Punch Items para FA EFS 044 390 - ESCUELA 44, ISMAEL CORTINAS, FLORES

26 Items

#14: Pico de agua mal ubicado en proyecto, a cambiar

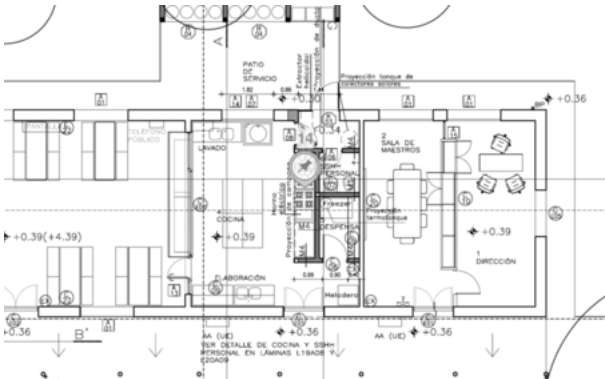
La razón de ser del pico de agua que quedó bajo la mesada debajo de la campana es para llenar la olla en el anafe

(está mal ubicada en el proyecto).Se deberá reubicar próximo a los quemadores y la grifería a colocar sería una canilla tipo de jardín de 13 mm con unión manguera de 19 mm, esférica de pasaje total. Construida en latón UNE-EN cromado con juntas PTFE, entradas rosca gas M, mando a palanca. Marca Genebre o superior calidad.
